Avis sur la création d'une centrale photovoltaïque au sol sur les communes de Aigues-Vives et Saint-Frichoux (Aude)

N°Saisine : 2024-013737

Avis émis le 4 novembre 2024

Figure 3: Synthèse des enjeux faune / flore

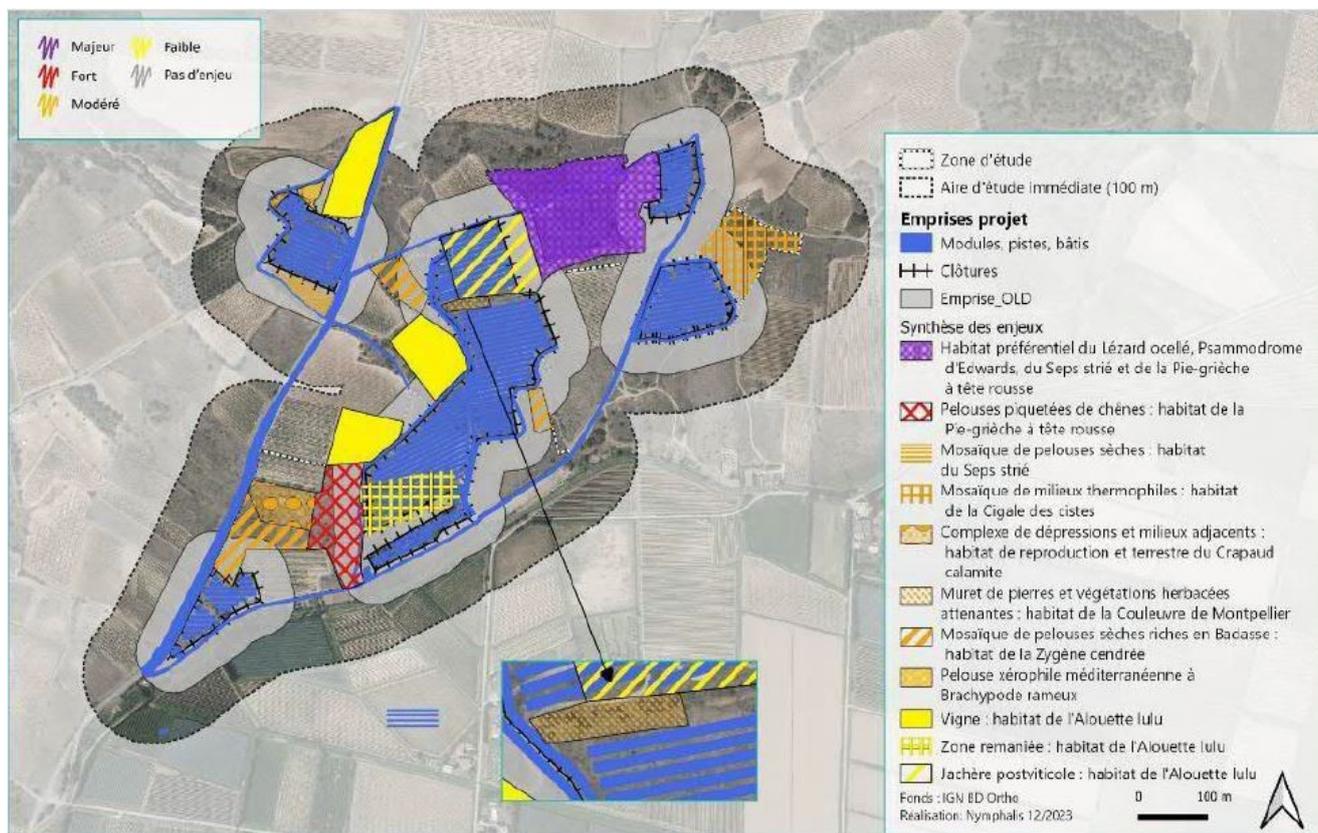
Pour les reptiles, l'étude indique que seul un secteur au nord de la zone d'étude présente des habitats favorables pour le Lézard ocellé. Or, il est nécessaire de démontrer en quoi les autres habitats ne sont pas favo-

rables au Lézard ocellé, alors que, selon Geniez & Cheylan³, la plupart des milieux lui convient, en dehors des forêts denses, des grandes cultures totalement dépourvues d'abris et des zones de marais.

Pour les oiseaux et les reptiles, en particulier pour le Lézard ocellé, l'Alouette lulu, la Pie-Grièche à tête rousse et l'Œdicnème criard, l'étude indique que les impacts portent principalement sur la perte d'habitats d'alimentation, mais que la présence d'habitats identiques évités par le projet et des surfaces sous les panneaux amoindrissent les impacts du projet. Or, la MRAe note que les études récentes⁴ montrent que l'installation de panneaux entraînent une modification des conditions physiques dans leur ombre, peu favorables à la régénération des milieux existant avant les travaux.

Le dossier doit être complété en prenant en compte ces éléments de manière à démontrer que les conditions thermiques et hygrométriques sont optimales pour la régénération des habitats affectés par les travaux. La mise à nu des terres sous les panneaux durant la construction aura pour effet de faire fuir les espèces animales. La difficulté de recolonisation des terrains pour la flore durant les premières années aura des conséquences directes sur les insectes dont les plantes hôte ne pourront peut-être pas réinvestir la zone. Pour la faune, la destruction de leurs habitats les incitera à fuir la zone et ne pas y revenir tant que les habitats n'auront pas retrouvé

La MRAe recommande de démontrer que les habitats de la ZIP ne sont pas favorables pour le Lézard ocellé ou, le cas échéant, de réévaluer les enjeux pour cette espèce sur la zone d'étude et, s'il y a lieu, les impacts du projet sur cette espèce.

La MRAe recommande de compléter l'étude des incidences sur les habitats d'espèces par une démonstration plus étayée justifiant que les conditions thermiques et hygrométriques permettent la régénération des habitats dégradés en phase travaux. En cas d'impact résiduel significatif, des mesures complémentaires d'évitement, de réduction ou de compensation sont à proposer.

Localisation des haies à créer

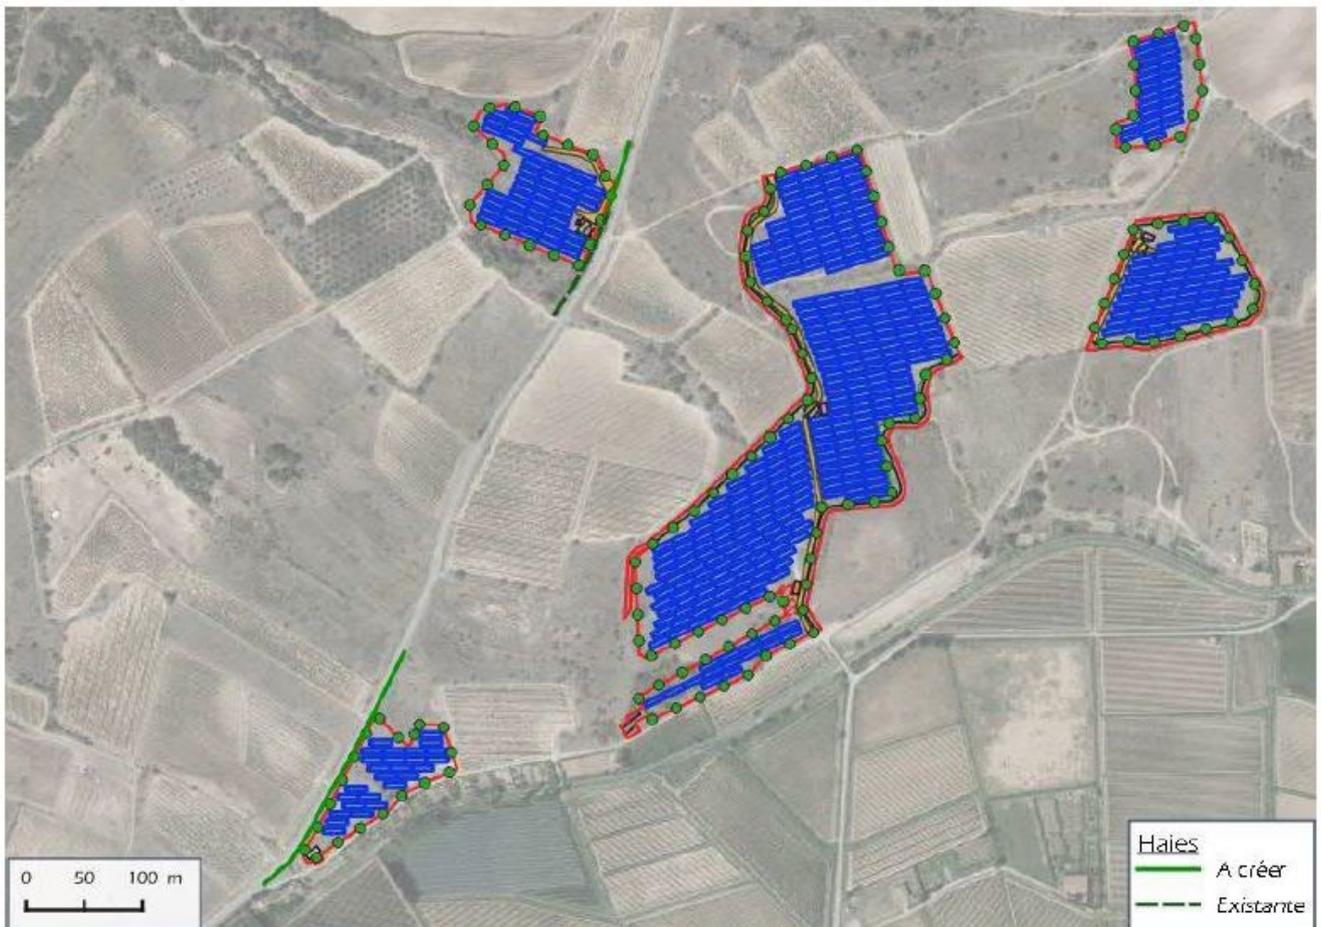
Bien qu'une création de haies et le maintien d'une haie existante soient prévus le long de la RD206, comme le montre la figure ci-dessous, ces mesures ne seront pas de nature à réduire la visibilité du projet depuis des zones en hauteur, en particulier depuis la montagne d'Alaric et le GR36. Enfin, la représentation de la clôture (points verts) sur la cartographie présentant les mesures paysagères suggère que des haies sont prévues sur l'intégralité des périmètres des îlots. Cette représentation devrait être revue pour la bonne information du public sur la réalité des haies maintenues et créées.

La MRAe recommande de compléter et renforcer la séquence « éviter, réduire, compenser » sur l'intégration paysagère du projet, notamment vis-à-vis des incidences depuis les points hauts environnants.
